Auditoría de Fiscalización del Municipio de Querétaro
Dirección de Auditoría de Obra Pública
OFICIO AMF/DAOP/2018/279

Asunto: Informe de Resultados de Auditoría **AMF/3-I/2017.**

SECRETARÍA DE OBRAS PÚBLICAS MUNICIPALES
INFORME DE RESULTADOS DE AUDITORÍA AMF/3-I/17

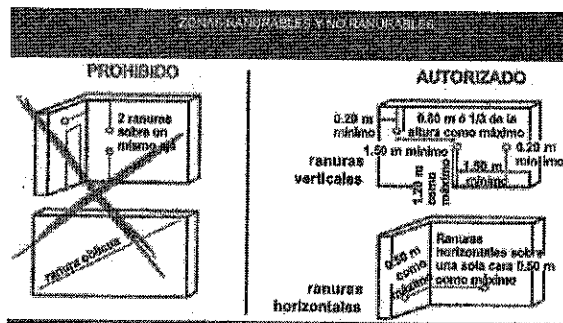
RANURAS HORIZONTALES EN CUARTO DE REFRIGERADORES, FUERA DE LA RECOMENDACION DEL TIPO DE MURO BLOCK HUECO. LA INSTALACIÓN ELÉCTRICA POR PISO Y SE DISTRIBUIRÍA HACIA MUROS (PARA CONTACTOS) o MEJOR COLGADA DE LOSA Y BAJANDO POR CELDAS HUECOS PARA ALIMENTACIÓN DE LOS CONTACTOS.

RANURAS VERTICALES SOBRE EL MISMO EJE (DENOTA FALTA DE PREVISIÓN PARA ALBERGAR INSTALACIONES EN HUECOS DE BLOCK)

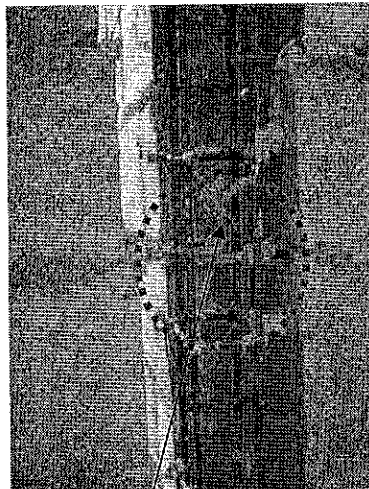
- La manufactura de muros de block hueco contruidos, se observó que los muros de block hueco erigidos de la planta baja, no cuentan con el refuerzo horizontal continuo tipo escalerilla a cada 3 hiladas, ya que el constructor sustituyó dicho refuerzo por varilla de acero de 3/8" de diámetro; además de que dicho refuerzo no muestra continuidad en la longitud del muro y anclado a los extremos, ya que fue cortado en los puntos donde se colocó el acero de refuerzo para los castillos.

**REFUERZO HORIZONTAL A
CADA 3 HILADAS A BASE DE
VARILLA 3/8" DISCONTINUO
(CORTADO EN CASTILLOS)**

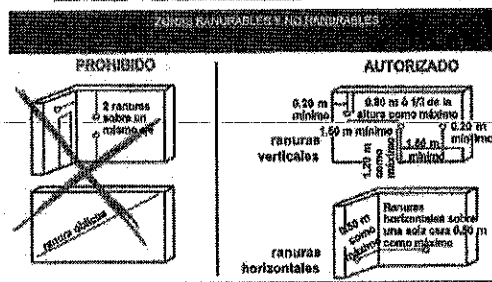
Sanitarios hombres y mujeres planta alta, exhibe drenaje construido inapropiadamente.

Perforaciones horizontales para albergar instalaciones sanitarias de muebles de baño, así como alimentación hidráulica y cámaras de aire. Nótese que el muro no está terminado

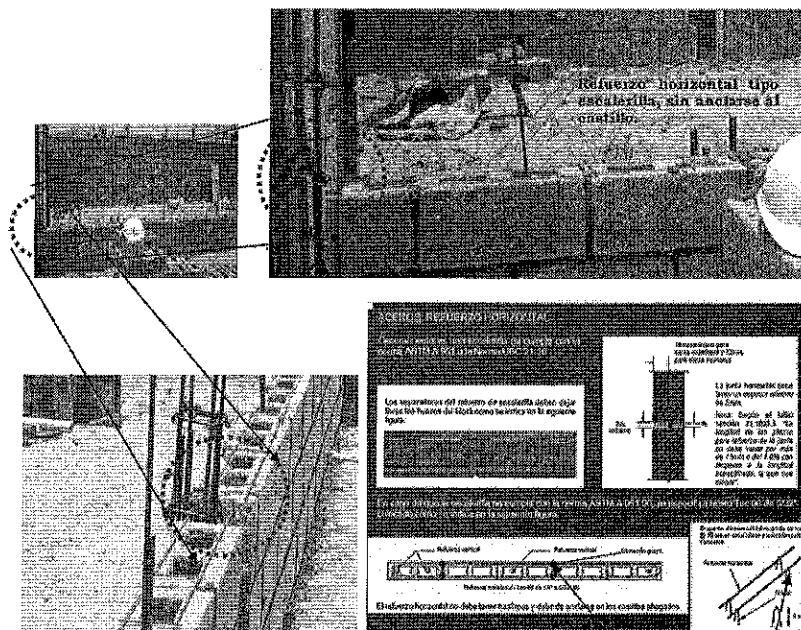
3. Los muros de block hueco erigidos en el nivel 4.22 (planta primer nivel) cuentan con el refuerzo horizontal tipo escalerilla a cada 3 hiladas, sin embargo dicho refuerzo no guardó continuidad en toda la longitud del muro y anclado a los extremos, ya que fue cortado en los puntos donde se colocó el acero de refuerzo para los castillos, tal como se observó en el muro de block hueco sobre el nivel 4.22 (Planta baja) en eje 10(B-E), el cual muestra el refuerzo horizontal tipo escalerilla (que por especificación constructiva del sistema, se debe colocar @ tres hiladas), sin embargo dicho refuerzo horizontal no es continuo o en todo caso no se encuentra anclado al castillo.

En obra no se observó la utilización de dicha grapa.

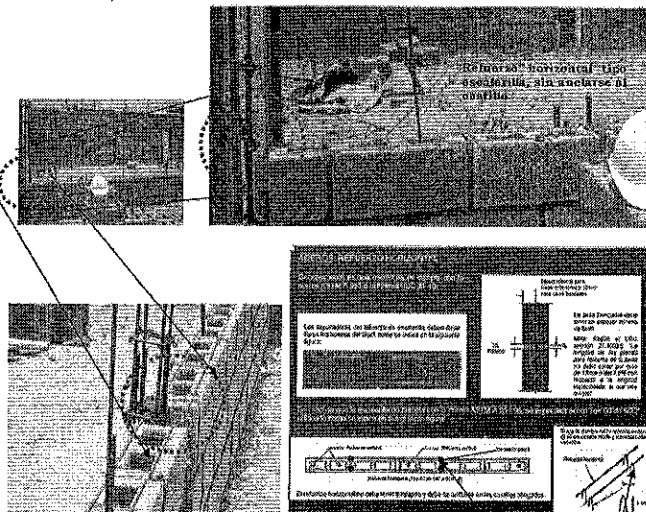
Los muros de block hueco erigidos en el nivel 4.22 (planta primer nivel) cuentan con el refuerzo horizontal tipo escalerilla a cada 3 hiladas, sin embargo dicho refuerzo no guardó continuidad en toda la longitud del muro ni se ancló a los castillos, ya que fue cortado en los puntos donde se colocó el acero de refuerzo para los castillos, tal como se observó en el eje 10 B-E, el cual muestra el refuerzo horizontal tipo escalerilla (que por especificación constructiva del sistema, se debe colocar @ tres hiladas).

En obra no se observó la utilización de dicha grapa.

Se determina **NO SOLVENTAR** lo observado, debido a que con base en el criterio adoptado por la dependencia auditada, se permitió al contratista no respetar las disposiciones de los proyectos y los procesos constructivos correspondientes al tipo de concepto por ejecutar; ya que referente a las planteamientos observados en los puntos 1 y 2, se evidencia que la residencia de obra no exigió realizar los trabajos y preparaciones previas para albergar las instalaciones hidrosanitarias al interior de los muros de block hueco, y al realizar el ranurado de muros de block hueco con longitud mayor a 0.50m, afectan la resistencia estructural de los muros.

Para el caso de las instalaciones sanitarias, los planos del expediente técnico, específicamente el plano IS-04, muestra isométricos que indican que en la planta baja la red debe ir albergada en relleno de tepetate, con disparos hacia los muebles de baño para el desalojo de los WC y por el interior de las celdas de los muros de block hueco para los lavabos, mingitorios y las respectivas columnas ventiladoras. Para las instalaciones sanitarias en primer nivel indican ir colgadas a la losa de entrepiso, con las descargas sanitarias a través de la losa para WC y a través de las celdas de los muros para lavabos, mingitorios y tubos de ventilación.

"En las edificaciones, las instalaciones hidráulicas, sanitarias, eléctricas, no deben afectar la resistencia estructural de los muros, deben considerar en el diseño los efectos estructurales que resulten por la remoción de la mampostería para alojar los tubos o conduits, deben estar ubicados a una distancia entre sí mayor o igual a 3cm en sentido paralelo y 1cm en sentido perpendicular cuando estén alojados en la mampostería (los conduits, tubos y camisas), deben ocupar un área máxima no mayor al 2% de la sección neta del elemento cuando estén alojados (los conduits, tubos y camisas) en columnas o pilastras de mampostería."

NORMAS Y ESPECIFICACIONES PARA ESTUDIOS, PROYECTOS, CONSTRUCCIÓN E INSTALACIONES.	
En la ejecución de muros de bloque hueco vertical se tendrá en cuenta lo siguiente: 1. Se asentará con mortero sobre el total del área oída del bloque, incluyendo la correspondiente al contacto en juntas verticales. 2. En empalmes, perfiles sin ranura de concreto, muretes o cualquier otro elemento sin ranura o correspondiente capotado a la intemperie, la última hilada deberá quedar con los huecos rellenos de concreto hidráulico $f'c=150 \text{ kg/cm}^2$ con acabado pulido. Cuando el proyecto indique acero de refuerzo dentro de los huecos del bloque, se colocará una varilla de dos puntos cinco (2.5) cm a cada lado (2) cm de diámetro, las varillas verticales deberán estar debidamente ancladas y en sus extremos se deberá proceder al desplante del acero. El acero de refuerzo horizontal deberá ser continuo en la longitud del muro y anclado en sus extremos. No se aceptarán variaciones en la posición del acero de refuerzo mayores de tres (3) cm. La separación del acero de refuerzo no será mayor de diez (10) veces el espesor del muro, ni mayor de ochenta (80) cm. Los castillos, anclajes en los huecos del bloque se colocarán en tramos no mayores de cincuenta (50) cm con una mezcla de cemento, arena y grava, con un $f'c=150 \text{ kg/cm}^2$, teniendo especial cuidado de que la celda quede llena con el colado.	Especificación sobre las instalaciones en muros de block hueco. 5. Cuando al proyecto indique instalaciones de cualquier tipo en los muros, se entenderá que van alojados en los castillos, pero no se permitirá el traspaso de los muros para alojarse. En la ejecución de muros de bloques de concreto huecos, se tendrá en cuenta lo siguiente: 1. Los bloques estarán libres de materias extrañas y se colocarán sin mortero para permitir los movimientos por contracción o expansión del material. 2. En las intersecciones de dos muros de carga se deberá colocar un castillo de concreto armado. 3. Los bloques deberán conservarse secos, evitando privilegios convenientemente cuando exista lluvia, con objeto de evitar la penetración del agua en las celdas. 2.3.3 Muros de concreto hidráulico En la ejecución de muros de concreto hidráulico reforzado se observará lo que corresponda del Tomo III Construcciones, muretes y 4. Concreto Hidráulico, 4. Cimentas y 5. Acero para Concreto Hidráulico, así como lo que corresponda del Tomo IV Estructuras, muretes y 3. Acero Estructural; 5. Estructuras de Concreto Reforzado, y 6. Estructuras de Concreto Preforzado. 2.3.4 Tolerancias Ningún punto del eje de un muro que tenga función estructural distará en más de dos (2) cm del eje proyectado. El desplante de un muro no será mayor que cuatro milímetros (0.004) de su altura ni de uno punto cinco (1.5) cm. No tendrán desplantes ni derivaciones en su alineamiento mayores de uno a trescientos (1:300) entre elementos estructurales o refuerzos horizontales y verticales.

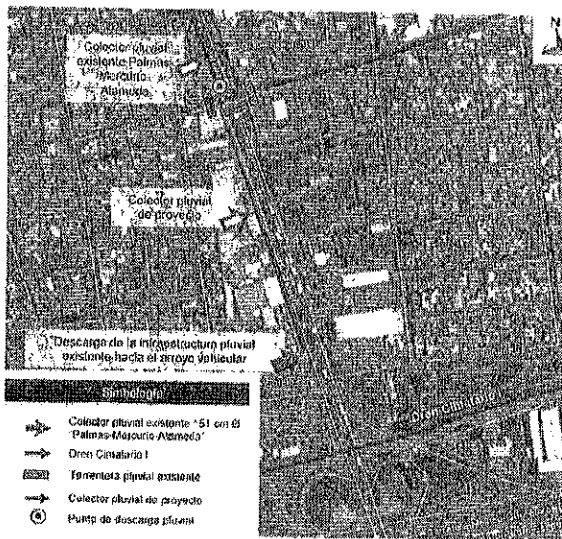
- Sentido del flujo de escurrimientos en vialidades e infraestructuras existentes y de proyectos.
 - Verificar que la infraestructura existente descargue a cuerpo receptor, sin afectación a terceros.
- (...)"

Ampliación de red de drenaje pluvial en Av. Luis Pasteur sur, colonia Valle Alameda, delegación Centro Histórico.

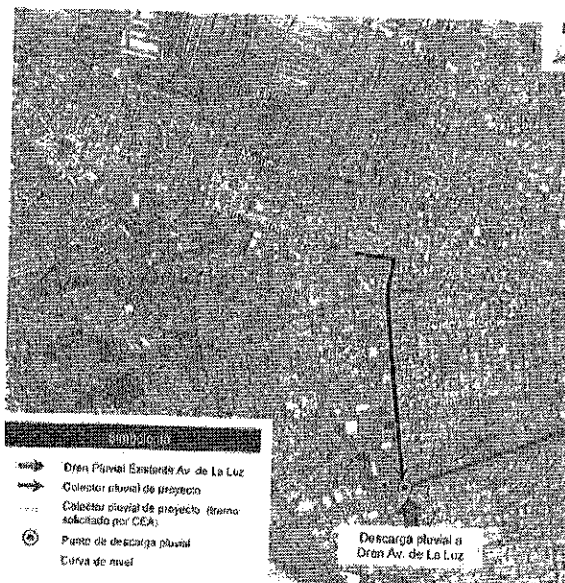
- *Determinación del diámetro de la tubería pluvial o bien la determinación con las características geométricas hidráulicas (velocidad, área, pendiente, rugosidad, etc.) de los canales o tuberías.*
 - *Complementar el plano en el apartado de datos, con lo obtenido en el análisis hidráulico y memoria de cálculo, así como insertar en el plano el esquema de la DDHC.*
 - *Sentido del flujo de escurrimientos en vialidades e infraestructuras existentes y de proyectos.*
 - *Verificar que la infraestructura existente descargue a cuerpo receptor, sin afectación a terceros.*
- (...)

Construcción de colector pluvial en la calle Killwas, colonia Cerrito Colorado, delegación Epigmenio González.

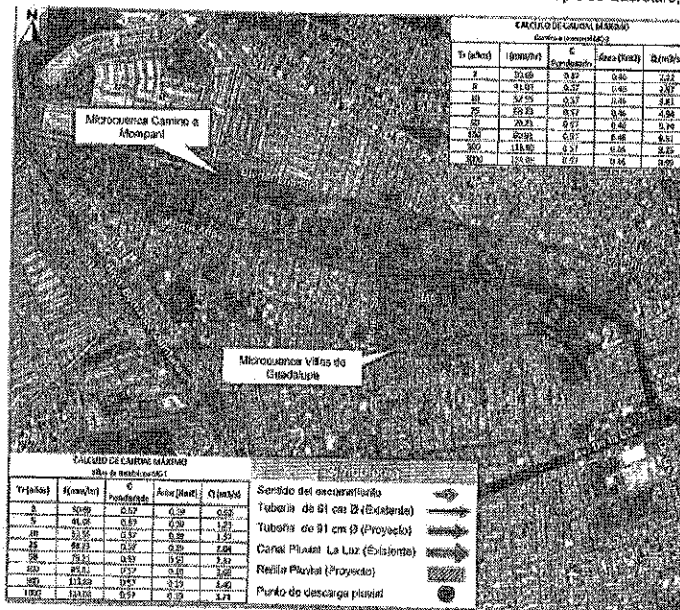
- Poner las cotes correspondientes las rejillas pluviales conectadas mediante tuberías de 45 cm al colector principal.
- Especificar el material utilizado para los rellenos de zanjas.

- Utilizar el detalle de tapa pluvial en lugar de la tapa sanitaria.

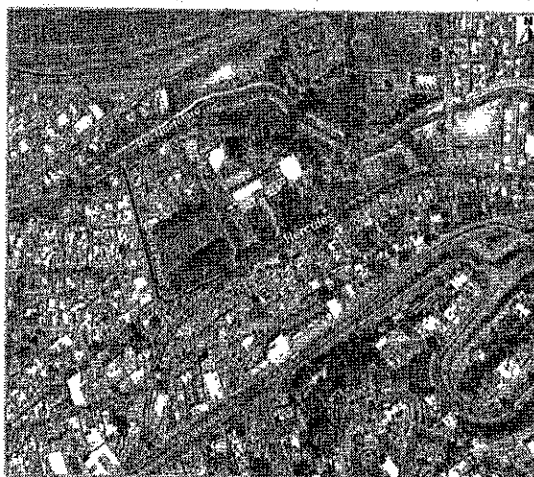
- Complementar el plano en el apartado de datos, con lo obtenido en el análisis hidráulico y memoria de cálculo.
- Sentido del flujo en la infraestructura existente y de proyecto.
- Poner los escurrimientos en las vialidades para revisar la ubicación de rejillas.
- Evitar poner marcas comerciales en planta general o detalles constructivos, en el caso especial de las rejillas pluviales, utilizar la descripción que se encuentra en las Normas y lineamientos técnicos vigentes de esta Comisión.
- En el detalle constructivo de las rejillas pluviales no se representan los soportes que debe haber entre módulo y módulo de rejilla.
- Debido a que en su mayoría se usan tuberías PEAD, utilizar el detalle de la estructura de zanja que se encuentra en las Normas y lineamientos correspondiente a dicho material, especificando que tipo de material se utilizará para los rellenos.

Construcción de colector pluvial de la Av. Hércules al Río Querétaro, Colonia Hércules, Delegación Villa Cayetano Rubio.

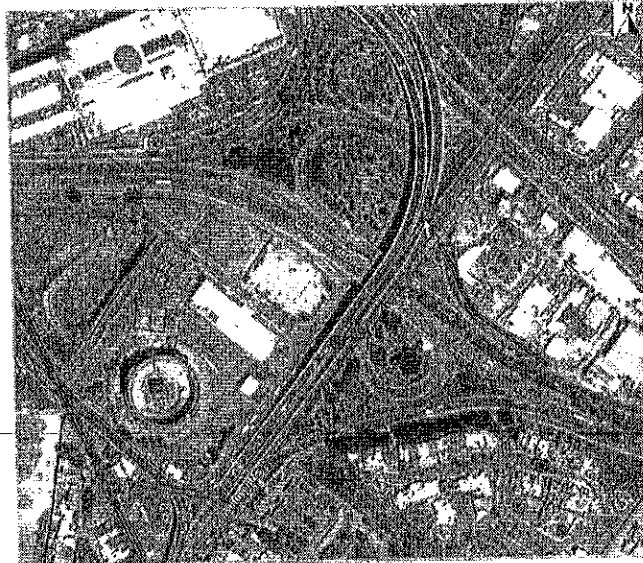
- *En el detalle constructivo de las rejillas pluviales no se representan los soportes que debe haber entre módulo y módulo de rejilla.*
- *Debido a que en su mayoría se usan tuberías PEAD, utilizar el detalle de la estructura de zanja que se encuentra en las Normas y lineamientos correspondiente a dicho material, especificando que tipo de material se utilizará para los rellenos.*

Desalojo pluvial en la Av. Constituyentes a la altura del paso a desnivel de la Carretera Querétaro-Celaya, Delegación Josefa Vergara y Hernández.

- Poner en el cuadro de simbología lo correspondiente al tubo y pozos existentes.
- El colchón mínimo para tubería de PEAD no se respeta en la R5.
- Utilizar el detalle actualizado de tapa pluvial, con las leyendas correspondientes y las aberturas para captar agua.
- Trazar tubería existente aguas arriba y debajo de la rejilla existente en el plano DP-02.

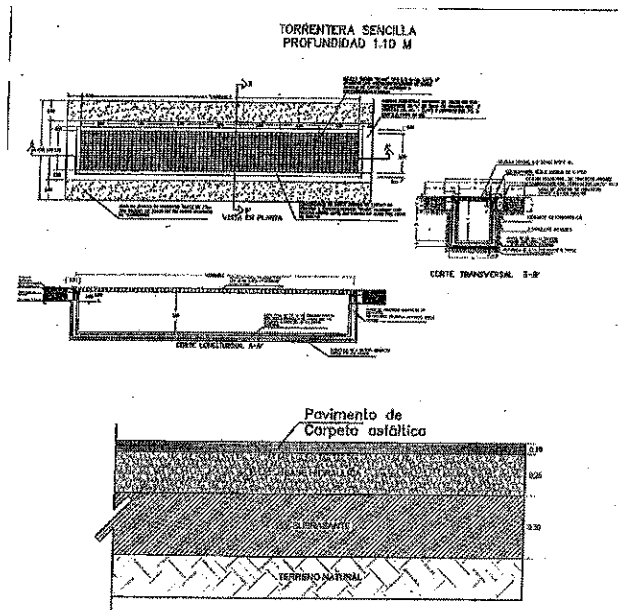
3. El presupuesto de obra contratado se basó en el siguiente plano:

El cual esta incompleto, puesto que la información contenida, no se originó de los estudios preliminares, como mediciones de tránsito, tipo de tránsito, demanda de tráfico, que debieron considerarse para el diseño de pavimento de la carpeta asfáltica del croquis arriba señalado; estudios que no fueron llevados a cabo para el expediente técnico. Ahora bien, para el diseño de la torrentera, se debió de contar también con un estudio hidráulico para el diseño de sus dimensiones, el cual tampoco fue realizado. El proyecto no especifica el destino final de la recolección del agua de lluvia (conexión a un segundo colector o si se conectaría a un dren cercano), ni por medio de qué tipo de tubería se canalizaría, sus dimensiones ni el recorrido que hará; eso sin mencionar que al omitir esa parte del proyecto, no se encuentra evidencia tampoco de que se haya realizado el trámite correspondiente con la dependencia normativa que para esta parte del proyecto, corresponde a la Comisión Estatal de Aguas, CEA. Esto último fue solicitado a la Dependencia Auditada, sin embargo, mediante Acta de Entrega No. 36 del 22 de junio del 2017, la Secretaría de Obras Públicas responde que *"...la revisión por parte de la entidad normativa (CEA) está en proceso"*. (Sic.), lo que deja de manifiesto la deficiente planeación que pudiera derivar en gastos no considerados por cambios en el proyecto originados por solicitudes de la CEA.

Desalojo pluvial en la calle Manufactura 4, entre los fraccionamientos Quinta Laborcilla y Claustro del Parque, Delegación Epigmenio González.

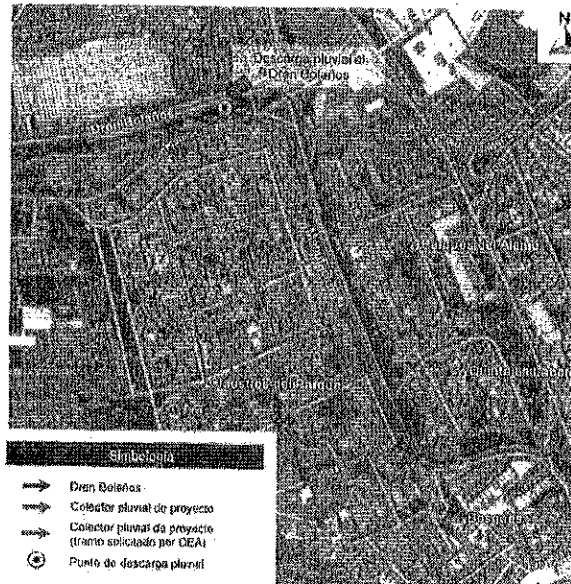
- *Incluir en el proyecto un corte transversal del punto de descarga en el dren Bolaños, esto con la finalidad de verificar las condiciones de dicha descarga.*
- *Poner en planta las cotas del dren Bolaños.*
- *Cambiar el detalle de zarja por la estructura de relleno que viene descrita en el manual de lineamientos técnicos para una tubería de PEAD, de esta Comisión.*
- *Dibujar en planta los escurrimientos de las vialidades.*
- *Poner los datos correspondientes al sistema y año en las tapas de pozo de visita.*

Colector pluvial y torrenteras, Fracc. Eduardo Loarca, Delegación Eplgmenlo González Flores.

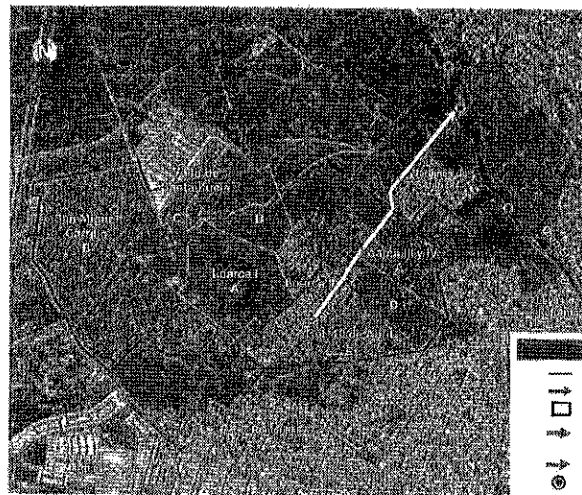
- Respecto a este proyecto le comento que mediante el oficio no. DGAOT/0236/2016 dirigido a la empresa Desarrolladora Martínez y Fernández S.A. y C.V., le fue enviado el esquema de planeación para la solución integral de la problemática pluvial de la microcuenca denominada San Miguel Carrillo, lo anterior debido a que dicha empresa está obligada a realizar las obras descritas en dicho oficio, anexo a este documento le envío el esquema para mayor referencia.
